CON ESTA FECHA SE HA DICTADO  
 LA SIGUIENTE  
**RESOLUCIÓN N° 66**  
 RANCAGUA, 29 OCT 2013

c) La Resolución Exenta N° 2634 de fecha 12.08.2013 que aprueba el Anexo de Condicionantes Especiales, Convoca a Licitación Pública y designa Comisión Receptora y Evaluadora de la Licitación Pública SERVIU Región de O'Higgins N°642-47-LP13 **"MEJORAMIENTO ESPACIOS PÚBLICOS CIRCUITO URBANO, COMUNA DE REQUINOA DE LA REGIÓN DEL LIBERTADOR GENERAL BERNARDO O'HIGGINS"**;

**ACLARACION N° 1**  
 (Consta de 9 hojas)

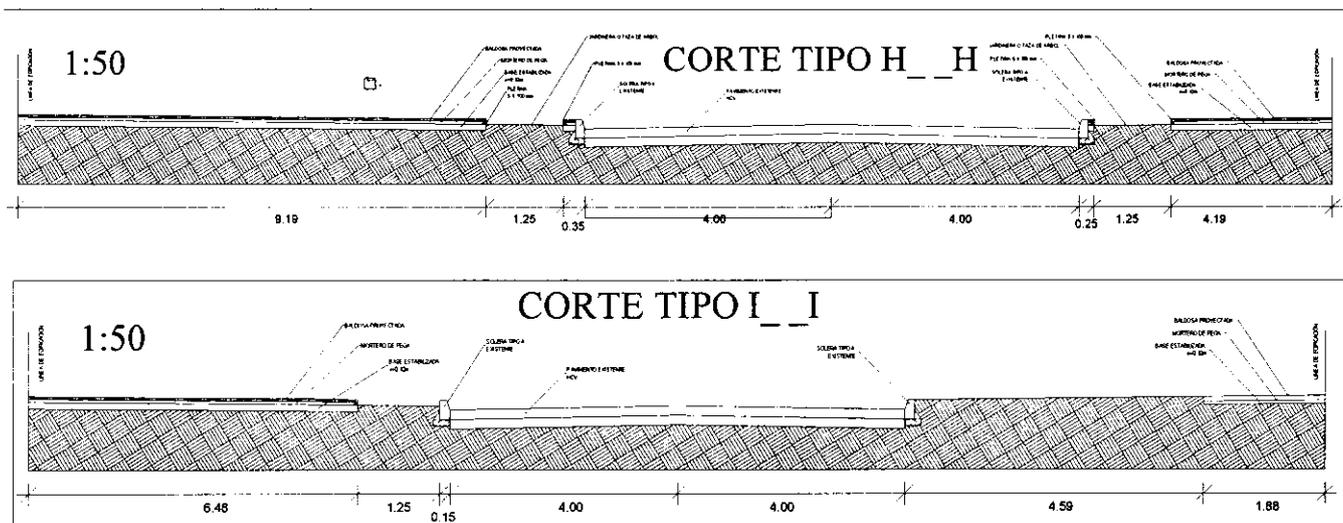
- 3) ¿Qué planos prevalecen para la ejecución de las partidas eléctricas?

**RESPUESTA:** Prevalece el Plano de Planta de iluminación.
